CORPORACIÓN PARA EL DESARROLLO SOSTENIBLE DEL URABA

Resolución

Por la cual se modifica la Resolución N° 200-03-20-01-1162 del 20 de junio de 2025, se termina un permiso de ocupación de cauce y se adoptan otras y se adoptan otras disposiciones.

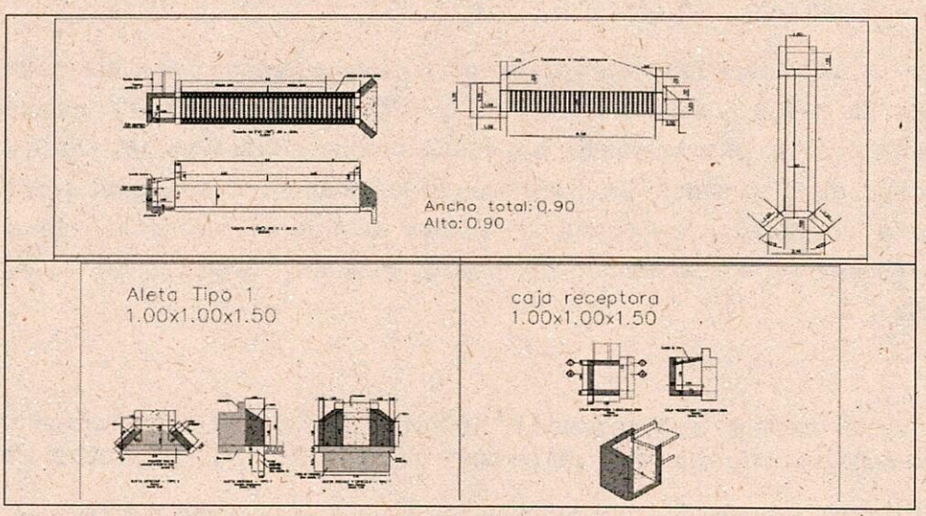
*de ciudadanía N° 98.669.937 o quien haga sus veces en el cargo, solicitó modificar el diseño estructural de la **alcantarilla tipo cajón - Box Culvert** situada en la abscisa **Km 6+395 – Obra N°33**; con 4.50 m de longitud x 1.0 m de alto x 2.0 m de ancho, para un área de ocupación total de 9 m^2 y una pendiente de 5.2%, con caja receptora de 1.0 m x 1.0 m encole y aleta en el descole, por una **tubería Novafort de 54"** de 4.5 metros de longitud sin modificar el encole y el descole.*

- *Revisada la información presentada se constató que el diseño propuesto no modifica la localización, el área a intervenir, ni los diseños del encole y el descole aprobado mediante Resolución **N° 200-03-20-01-1162 del 20 de junio de 2025.***

- *Teniendo en cuenta las especificaciones técnicas propuestas para la modificación del diseño estructural de la **alcantarilla tipo cajón - Box Culvert** situada en la abscisa **Km 6+395 – Obra N°33**, se considera **viable** modificar el diseño estructural de la **alcantarilla tipo cajón - Box Culvert** por una **tubería Novafort de 54"** de 4.5 metros de longitud, conservando las medidas del encole y el descole.*

*Con base en la información proporcionada por la Sociedad INGENIERIA Y VIAS S.A.S BIC identificada con Nit 800.029.899-2, se recomienda aprobar el cambio del diseño de la **alcantarilla tipo cajón - Box Culvert** situada en la abscisa **Km 6+395 – Obra N°33,** a una **tubería Novafort de 54"** de 4.5 metros de longitud, conservando las medidas del encole y el descole; así como el cierre del permiso de ocupación de cauce, playas y lechos otorgado mediante resolución **N°200-03-20-01-1162 del 20 de junio de 2025** y el archivo definitivo del expediente N° 160-16-51-06-0050-2025.*
